Změnový list

č. 93

stavba: Nová plavecká hala Litvínov

Sanace základové spáry - točna:

PROTOKOL O STATICKÉ ZATĚŽOVACÍ ZKOUŠCE

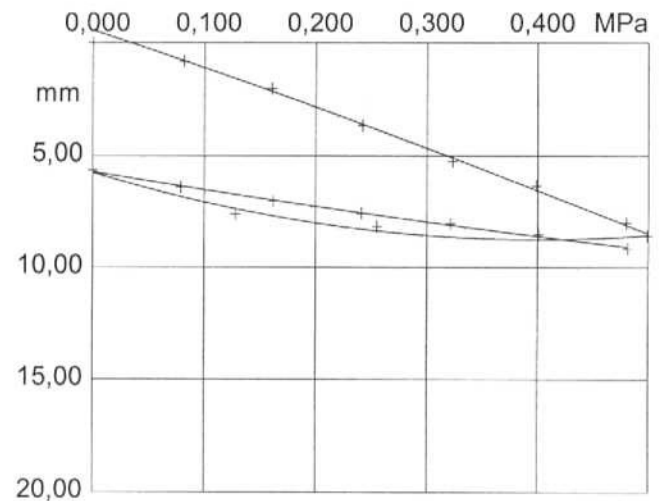
Statická zatěžovací zkouška provedená v úrovni zemní pláně **neprokázala** v kontrolním místě požadovanou hodnotu modulu přetvárnosti $E_{def,2} \geq 45$ MPa. Vzájemný poměr příslušných modulů přetvárnosti $E_{def,2}/E_{def,1}$ nebyl stanoven v požadovaných mezích. Na základě dosažených výsledků zatěžovací zkoušky geotechnik zhotovitele stavby konstatuje, že **únosnost zemní pláně je v kontrolovaném úseku nevyhovující a proto se doporučuje provést odtěžení neúnosných a nevhodných zemin v úrovni aktivní zóny komunikace o mocnosti 0,3 m a nahradit je vhodným materiálem např. betonovým recyklátem popř. šterkodrtí.**

Stat. modul def.: E01= 12,4 MPa
Stat. modul def.: E02= 32,1 MPa
Poměr: E02/E01= 2,59

Dnes proběhla zátěžová zkouška pláně na "točně" za plaveckou halou kde dle PD má být 45Mpa a dle měření je 32Mpa. Z tohoto důvodu geotechnik doporučuje výměnu podloží o mocnosti 30cm, doporučená skladba: Separační geotextílie 300g/m2 a dále buďto betonový recyklát 0/63 nebo ŠD 0/63. Oficiální výstup z této zkoušky bude v příloze stavebního deníku k dni 3.3.2026.
